**STADT GÜGLINGEN**

**Vorlage Nr. 60/2020**

**Erweiterung Kindergarten Gottlieb-Luz / Familienzentrum**

## Überarbeitung der Optionen KIFAZ, Güglingen

Opt. 14 – Alternative Trennwand OG-Galerie/Foyer

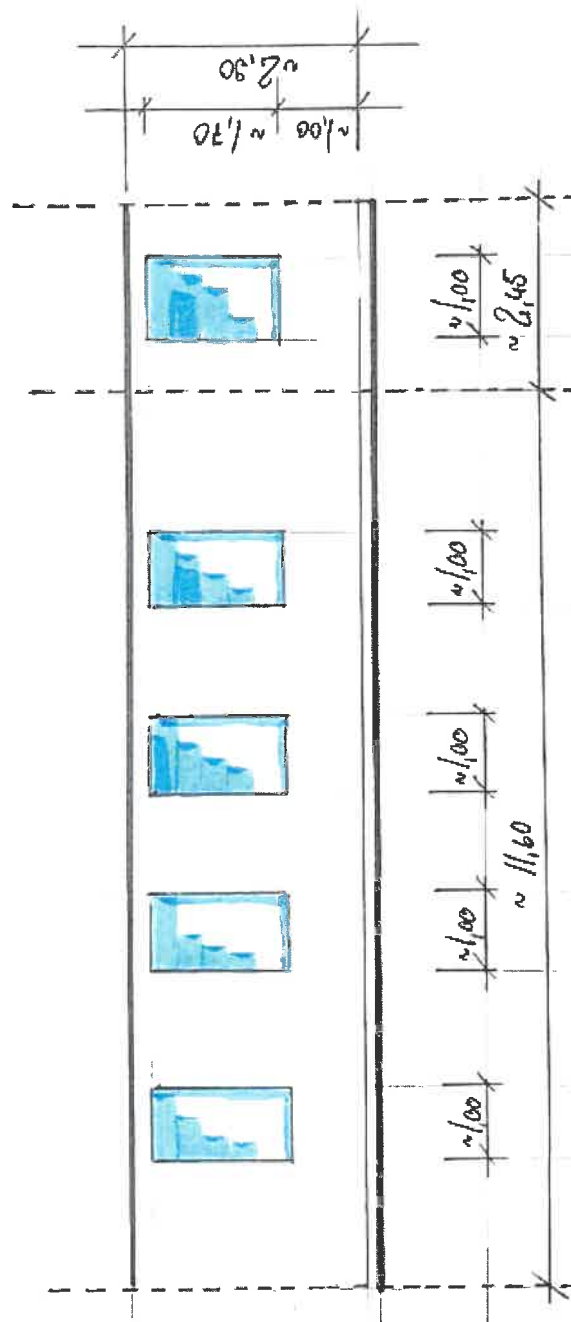
<b>Vorteile und Nachteile der Änderung:</b>			
<p><i>Vorteile: Kosteneinsparung sowie statische Verbesserung, da die Wand tragend ausgeführt werden kann.</i></p>			
<b>Auswirkung auf Kosten (ohne Mehrwertsteuer):</b>			
<p><i>Minderkosten in Höhe von 26.251,33 €, netto.</i></p>			
<b>Auswirkung auf Vertrag (Termine / Normen / Genehmigungsverfahren):</b>			
<p><i>keine</i></p>			
<b>Auswirkung auf Betrieb:</b>			
<p><i>keine</i></p>			
<b>Bauherr</b>		<b>Planer</b>	
<b>Generalunternehmer</b>			
Datum, Unterschrift	Datum, Unterschrift	Datum, Unterschrift	
Verteiler:	<input type="checkbox"/> Bauherr	<input type="checkbox"/> Fachplaner Elektro	<input type="checkbox"/> Statiker
	<input type="checkbox"/> Architekt	<input type="checkbox"/> Fachplaner HLS	<input type="checkbox"/> Geologe

Abbildung 1: Skizze Grundriss Treppenhaus mit Angaben zur geplanten Änderung

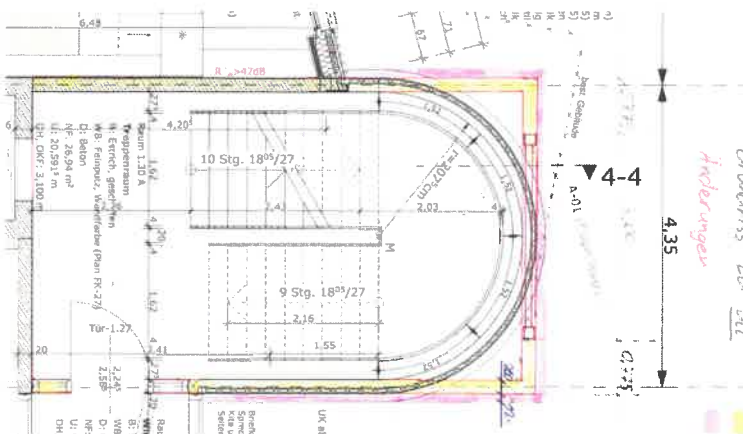
Das nördliche Treppenhaus zum Familienzentrum soll in Stahlbetonbauweise ohne runde Wände erstellt werden, die Glasbausteine sollen entfallen und durch  $13,53$  m<sup>2</sup> Fensterfläche ersetzt werden.

Die Fensterkonstruktion muss einen Wärmedurchgangskoeffizient von  $U_w \leq 1,30$  W/(m<sup>2</sup>K) nach DIN EN ISO 10077-1 aufweisen.
